RA4M2 MCU グループ用評価キット EK-RA4M2 v1
Errata

Renesas RA ファミリ
RA4 シリーズ

RA4M2 MCU グループ用評価キット EK-RA4M2 v1 Errata

発行年月日 2021年 01月 12日 Rev.1.00

図 1 USB FS シリーズ抵抗 R21、R22

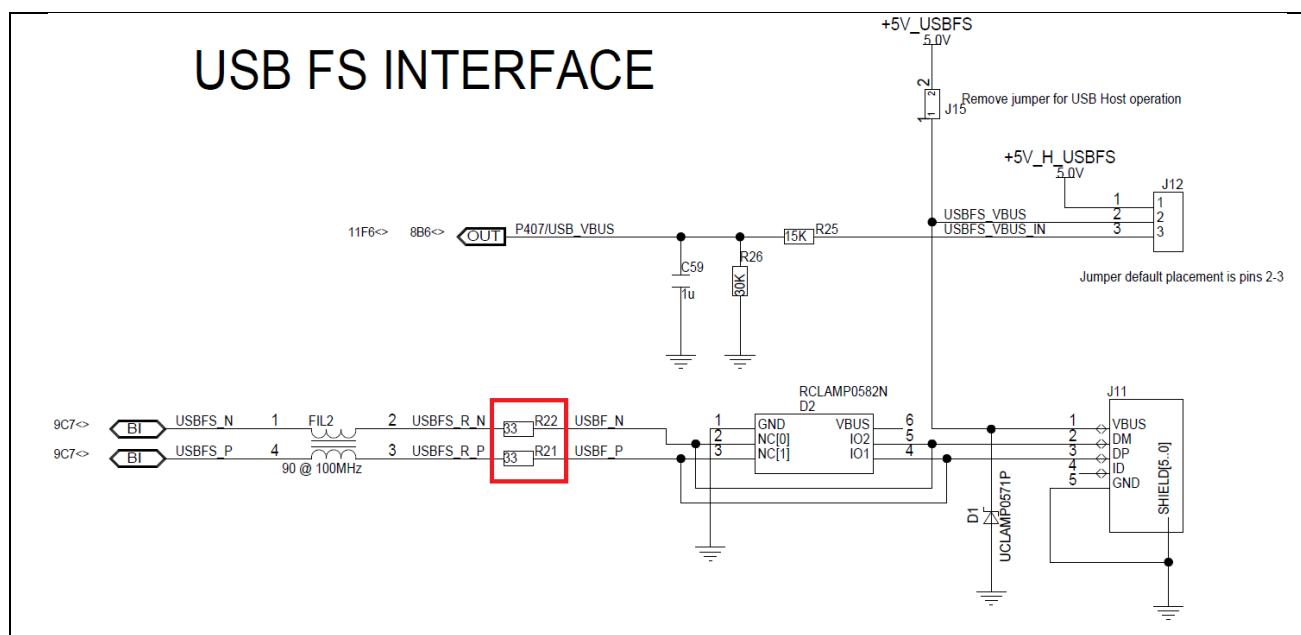
RA4M2 グループユーザーズマニュアルハードウェア編 Rev.1.10 「26.3.1.4 USB 2.0 フルスピードモジュール (USB FS) 外部接続回路例」によると USB 差動ラインのシリーズ抵抗値は 27Ω ですが、影響のあるキットにおいては 33Ω の抵抗 (R21、R22) が実装されています。また、図 1 に示す通り EK-RA4M2 v1 回路図も誤った抵抗値になっています。

本キットでは 33Ω での動作を確認しておりますので、 27Ω の抵抗に付け替える必要はありません。ただし、お客様の設計においては、USB モジュールの特性を満たすため、必ず 27Ω の抵抗を USB 差動ラインに挿入するようお願いいたします。

ボードの改修により、 27Ω に修正されています。回路図も更新して修正した値を記載しています。
